サブドレン他水処理施設 既設ピット復旧に関する説明資料

2020年6月17日 東京電力ホールディングス株式会社

No.49ピット復旧: 配管仕様変更箇所

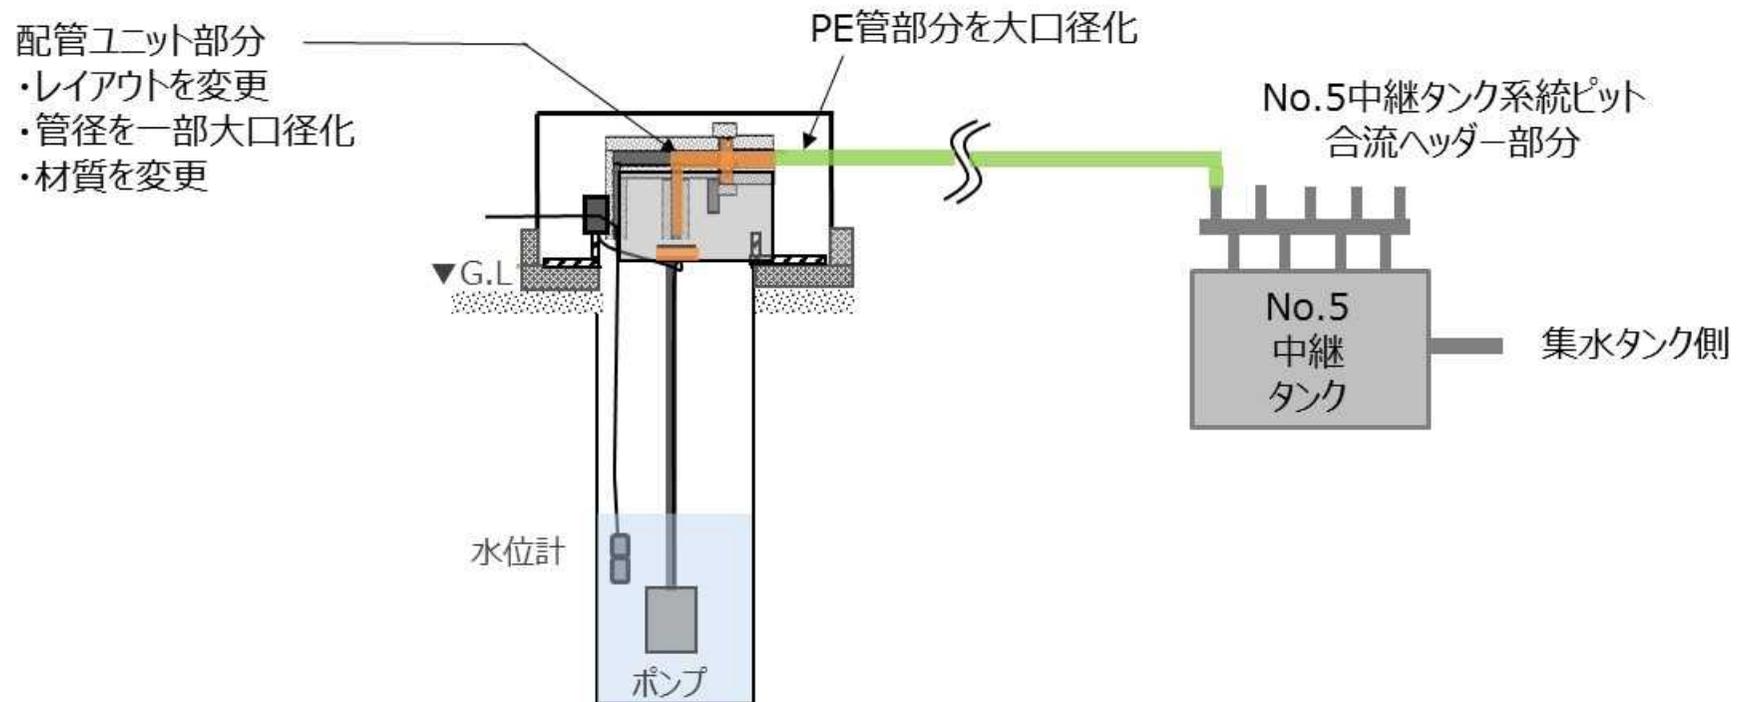
- ・ 現在運用中のサブドレンピットでは析出した鉄分により揚水配管等が詰まり、稼働率低下が発生している。
- ・ また、配管構成が複雑なため清掃工程が多く、作業に時間がかかり、被ばく量低減が課題となっている。
- ・ 揚水配管等の詰まり抑制対策、作業工程の短縮のため、配管仕様を一部変更する。

項目	増強ピット	No.49ピット
配管ユニット簡略化		
配管レイアウト	<ul style="list-style-type: none"> • 曲がり部分が3ヶ所あるため詰まりが発生しやすい • 継手数が多く、配管が重いため保守点検の作業負担が大きい 	<ul style="list-style-type: none"> • 曲がり部分を1ヶ所まで減らし、配管内の詰まり発生を抑制 • 配管レイアウトを簡略化・軽量化し、保守点検の作業負担を軽減
配管径	PE管口径が40Aと小さいため、析出物が詰まりやすいと想定	中継タンク側PE管口径を80Aに、配管ユニットの一部の口径を50Aに拡大し、配管閉塞までの期間を延長可能と想定
材料	配管ユニット部分にSTPG370, SUS316LTP材を使用	配管ユニット部分にSUS316LTP材を使用

【参考】既認可内容からの変更点

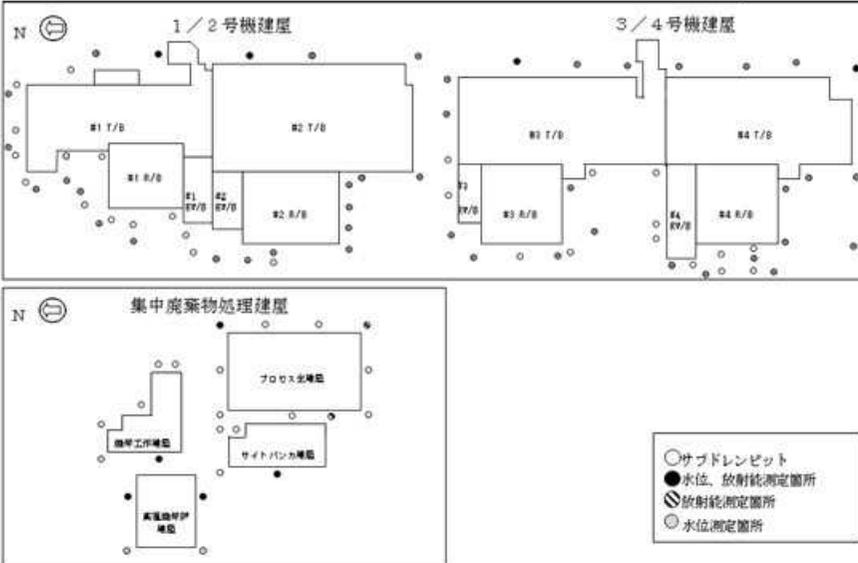
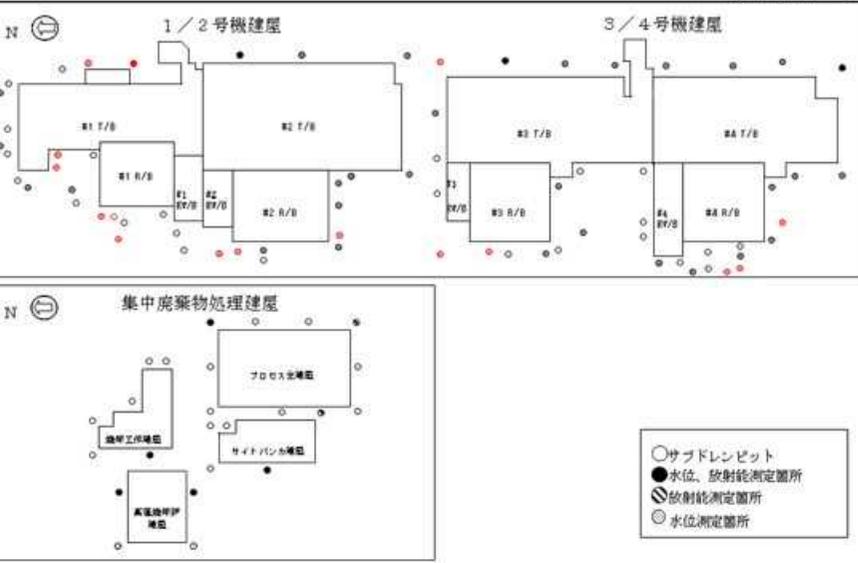
既認可版	補正申請
<p>2.6 滞留水を貯留している（滞留している場合を含む）建屋 2.6.2 添付資料 （中略）</p> <p style="text-align: right;">添付資料-1</p>  <p style="text-align: center;">図2 サブドレンピット概略計画図</p>	<p>2.6 滞留水を貯留している（滞留している場合を含む）建屋 2.6.2 添付資料 （中略）</p> <p style="text-align: right;">添付資料-1</p>  <p style="text-align: center;">図2 サブドレンピット概略計画図</p>

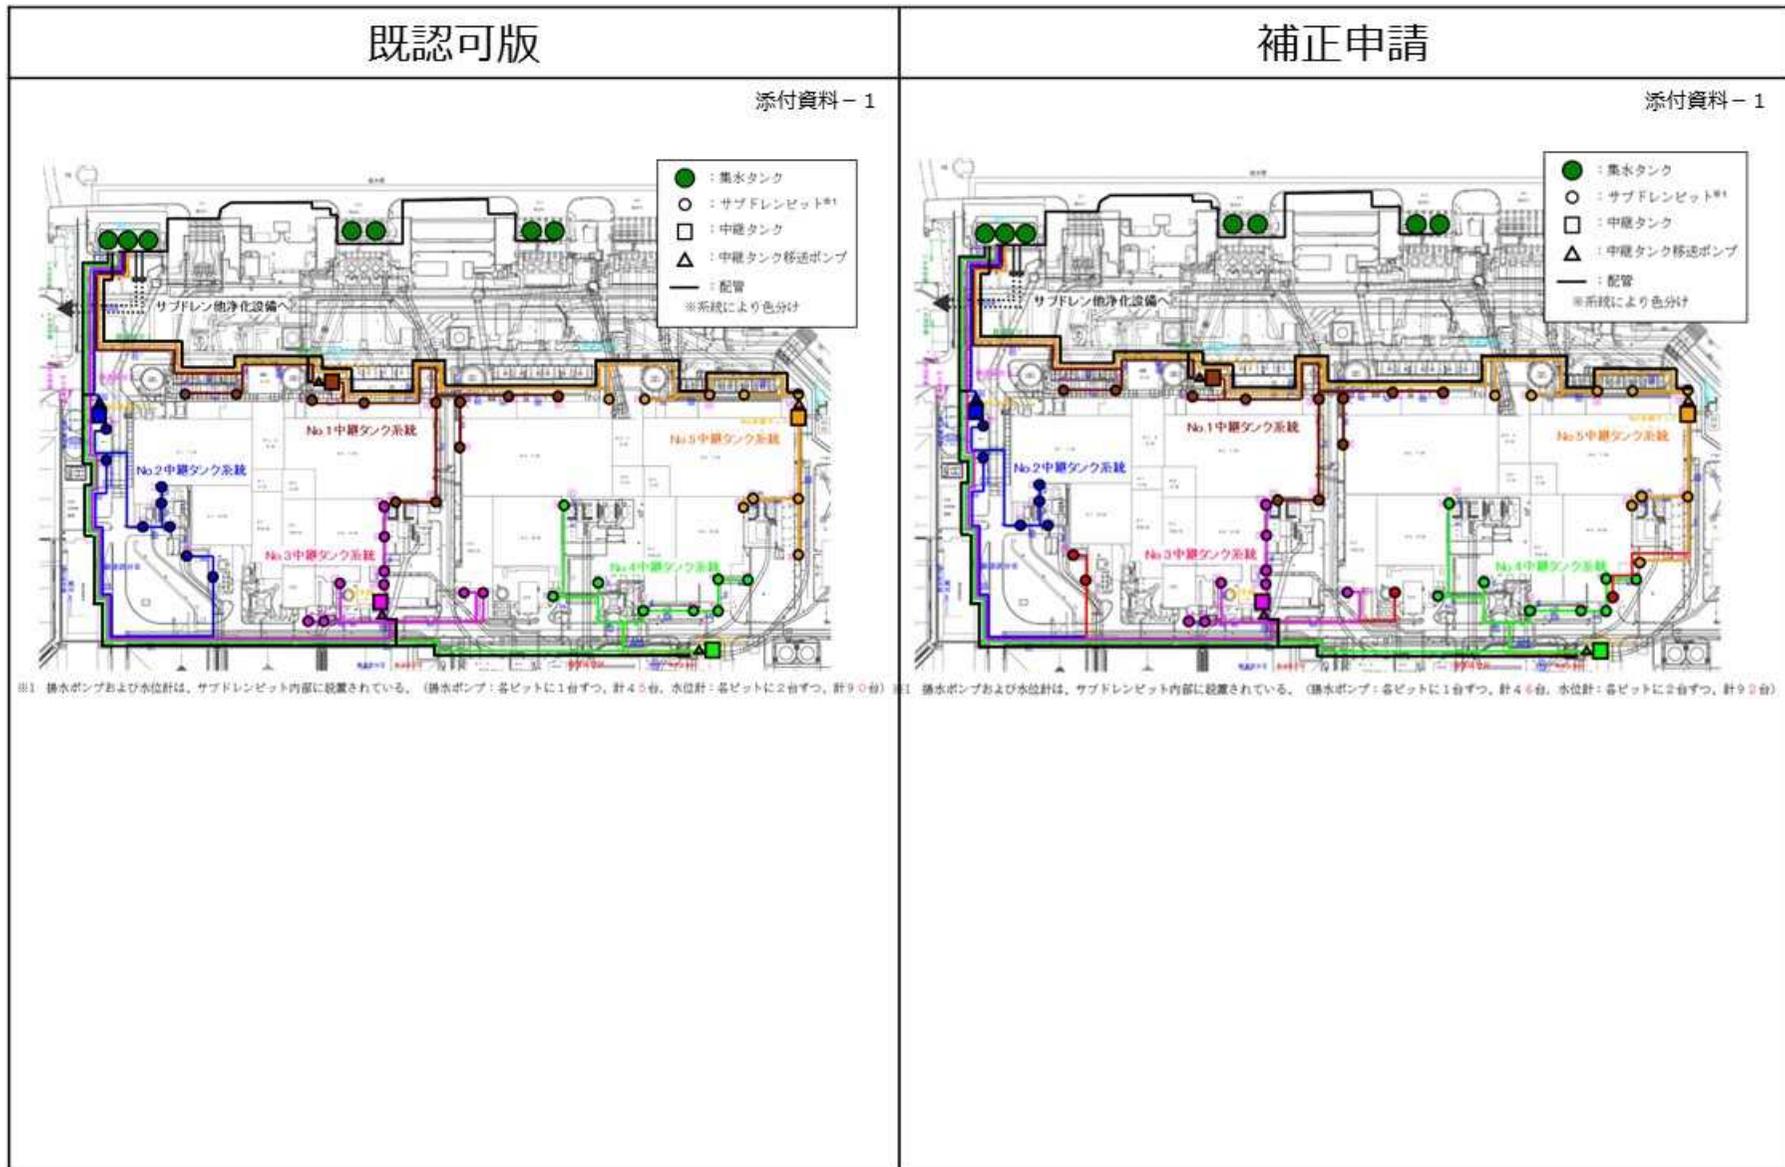
既認可版	補正申請
<p style="text-align: right;">添付資料-4</p> <p>サブドレン集水設備の強度に関する説明書 (中略)</p> <p>2. 強度評価 (中略)</p> <p>2.3 主配管 2.3.1 評価箇所 強度評価箇所を図-4に示す。</p> <p>図中の番号は、2.3.3の番号に対応する。 図-4 配管概略図 (1/3)</p>	<p style="text-align: right;">添付資料-4</p> <p>サブドレン集水設備の強度に関する説明書 (中略)</p> <p>2. 強度評価 (中略)</p> <p>2.3 主配管 2.3.1 評価箇所 強度評価箇所を図-4に示す。</p> <p>図中の番号は、2.3.3の番号に対応する。 図-4 配管概略図 (1/3)</p>
